DEMANDE D'AUTORISATION ENVIRONNEMENTALE
POUR L'EXPLOITATION D'UNE CARRIERE D'ARGILE
ENQUETE COMPLEMENTAIRE

Cahaignes - Commune de Vexin-sur-Epte (27)

MEMOIRE EN REPONSE A L'AVIS
DE LA MISSION REGIONALE
D'AUTORITE ENVIRONNEMENTALE

N° MRAe 2023-4984

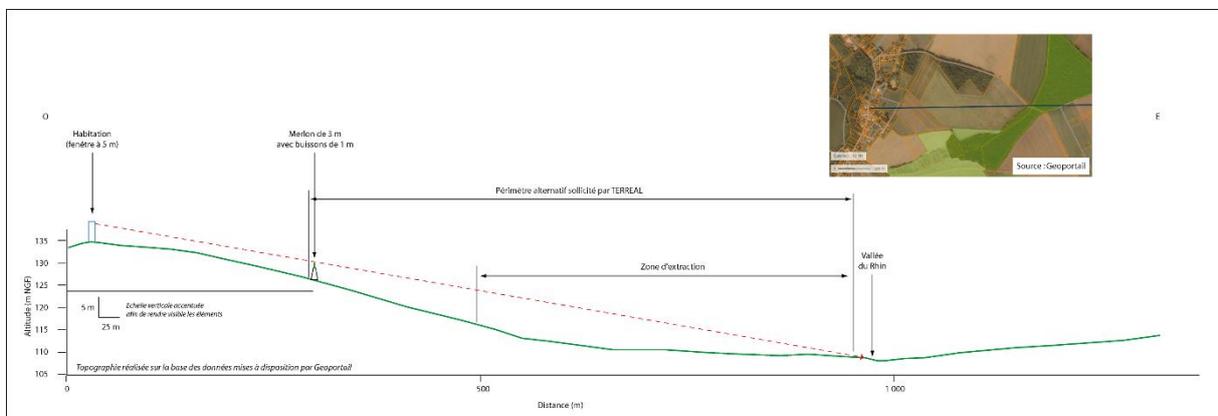
En première partie de son avis, la MRAE présente le projet alternatif. Toutefois elle omet une des composantes importantes qui est la réduction de **la surface d'extraction qui passe de 19 ha à 10,9 ha soit une réduction de 42%**. Ce point, pourtant développé dans le dossier alternatif, ne semble pas avoir été pris en compte ou semble avoir été mal compris.

Par ailleurs le plan communiqué en page 4 pour présenter le nouveau périmètre est celui de la remise en état. Le plan suivant, donné dans le dossier alternatif, présentant le périmètre et la surface d'extraction semble plus approprié pour présenter le projet alternatif au public.

En effet, ce plan montre la réduction significative de la surface d'extraction.

Par ailleurs, du fait de cette réduction de surface, la distance de la première habitation à la zone d'extraction passe à 330 m, ce point n'étant également pas indiqué en première partie de l'avis. Or il s'agit là d'un des points essentiels de l'alternative : éloignement de la surface d'extraction des premières habitations.

On notera que le périmètre sollicité est plus étendu que la surface d'extraction à l'ouest de façon à faciliter la mise en place de mesures paysagères.

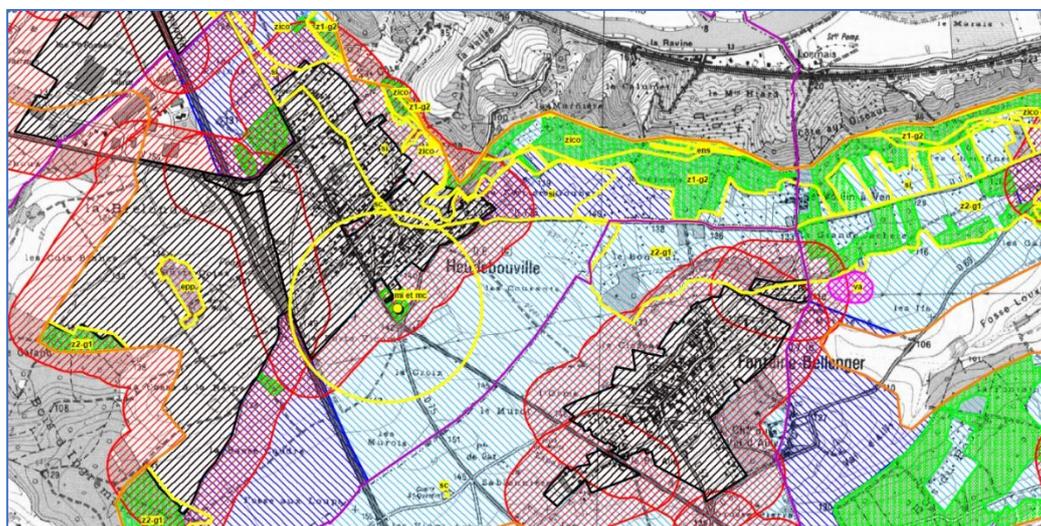
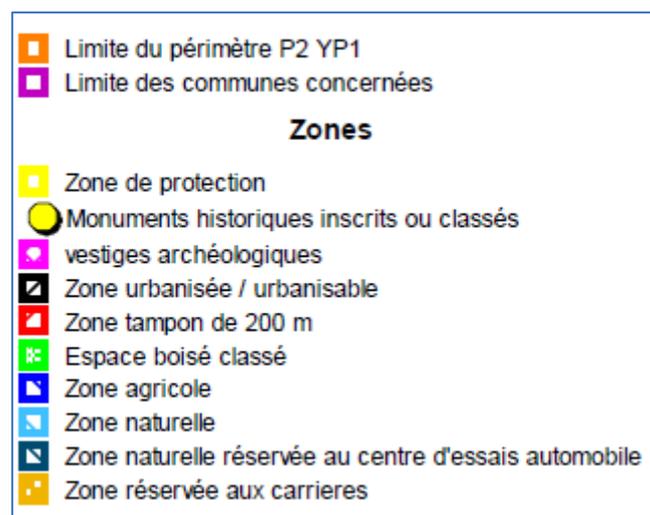
La cartographie des contraintes (figure 149 page 386 de l'étude d'impact) à l'exploitation n'est, en effet, pas présentée avec des explications mais uniquement à titre d'illustration.

Ci-dessous, une carte reprise permet de mieux expliciter les contraintes prises en compte à cette échelle d'évitement régional.

Les surfaces vertes de différents tons couvrent les surfaces présentant des zones sensibles, ici :

La légende de cette carte montre la zone géologiquement favorable à l'intérieur d'un trait en orange et les zonages exclus par principe dans les autres couleurs. Seules les surfaces agricoles et naturelles en bleu sont les indications de cibles de prospection.

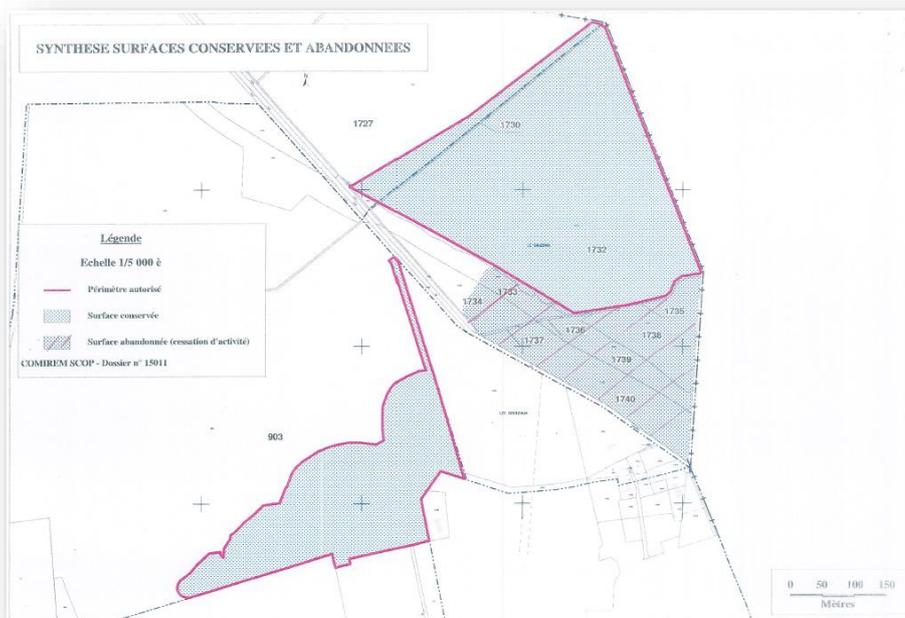
Enfin, un espace important a été exclu pour raisons environnementales mais pas forcément mentionné dans l'étude d'impact.

C'est le cas de l'abandon de l'extension Sud de la carrière de Chapet (78).

En effet, en 2014 et pour 25 ans, l'arrêté préfectoral d'autorisation d'extension de périmètre de la carrière de Chapet n° 2014132-0002 permettait bien l'exploitation des parcelles A1733 à A 1740. Cependant, il n'a pas été possible d'obtenir l'arrêté de dérogation à la destruction d'espèces protégées nécessaire au défrichement de la forêt en place compte tenu de la richesse du milieu.

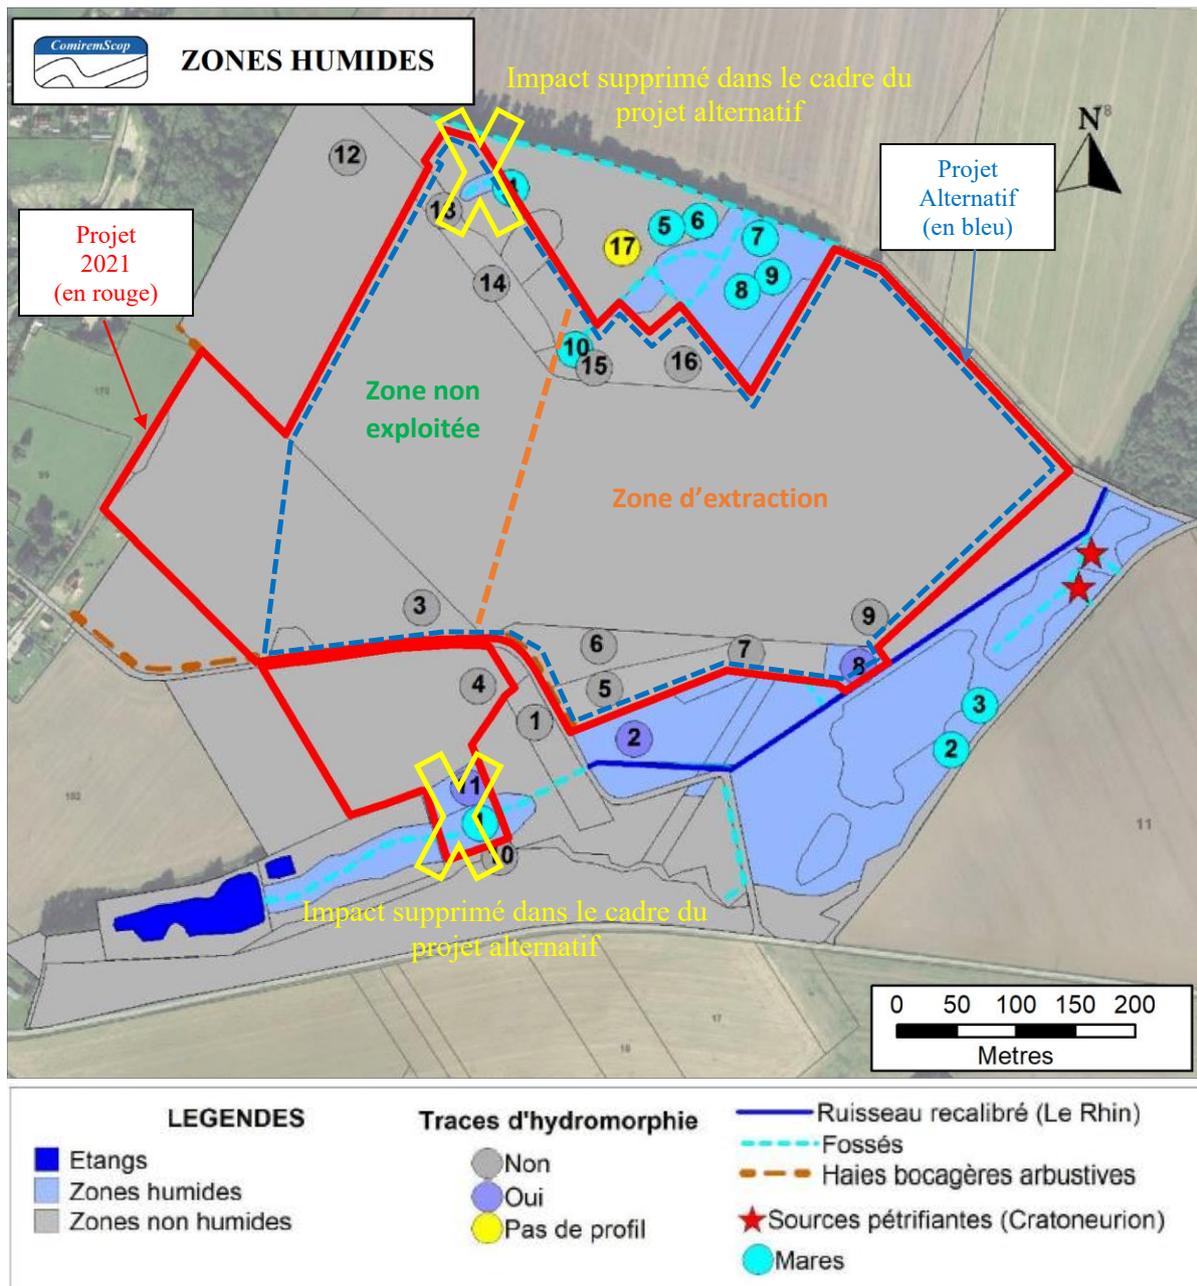
2.7 Impact sur les zones humides

Le projet alternatif tient compte de toutes les zones humides impactées en application de l'arrêté ministériel. **Ce nouveau projet permet par ailleurs de diminuer la surface de zones humides impactées, celle-ci passant de 1 142 m² à 810 m².**

Par ailleurs les profils 13 et 14 qui avaient menés à cette analyse sont situés hors de la future zone d'extraction du projet alternatif comme le montre la figure suivante. Seul le profil 16 est inclus au nord du projet.

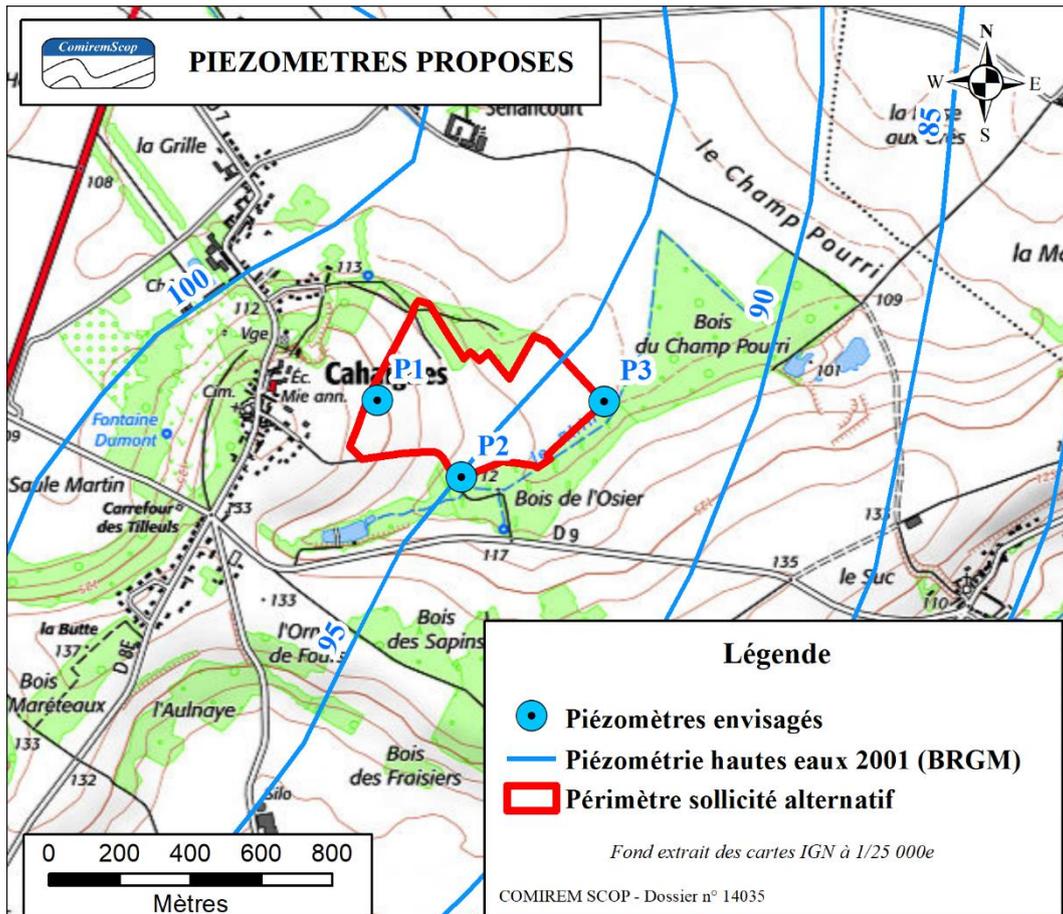
2.7 Mesures de compensation des zones humides

Les modalités de compensation des zones humides sont détaillées au paragraphe III.2.7.1. de l'étude d'impact mise à jour ainsi que les techniques mises en œuvre. L'équivalence de fonctionnalité est par ailleurs justifiée par l'écologue dans le tableau donné page 261.

Ce tableau, rappelé ci-dessous, montre la cohérence entre les zones humides impactées et celles créées. Rappelons que, à l'instar de la surface impactée, les enjeux écologiques et fonctionnels relatifs aux zones humides impactées par le projet sont faibles.

Comme indiqué au dossier, Il ne paraît pas justifié de mettre en œuvre une méthodologie lourde, type méthode ONEMA (OFB), pour juger de l'équivalence de fonctionnalité écologique de la zone humide créée. En effet, la surface de zone humide impactée, de 810 m², est très réduite. Cette surface, majoritairement constituée de prairies humides, est par ailleurs en mauvais état de conservation et présente un enjeu faible, que ce soit au niveau de sa fonctionnalité hydraulique que vis-à-vis de la biodiversité. L'analyse présentée paraît donc suffisante et proportionnée aux enjeux. Elle démontre l'équivalence entre la zone humide créée et celle impactée.

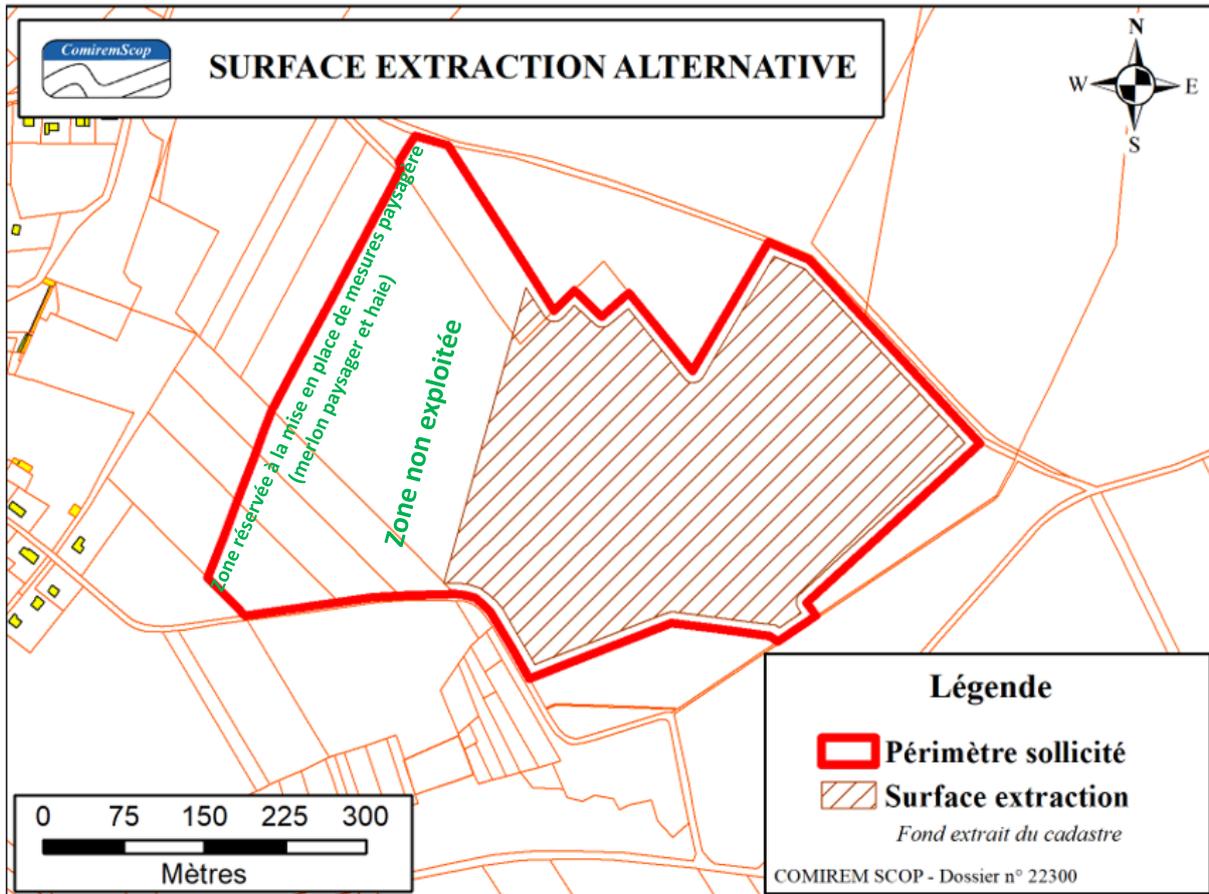
2.11 Campagne de mesures de vibrations

Le phasage de l'exploitation ne semble pas avoir été compris par la MRAe.

Ainsi en aucun cas le front d'extraction ne se rapprochera à moins de 330 m de l'habitation la plus proche. La surface d'extraction reste la surface hachurée présentée sur la figure suivante. **Le reste de la surface ne sera pas exploité.** Elle est uniquement destinée à la mise en place d'un merlon paysager en limite ouest.
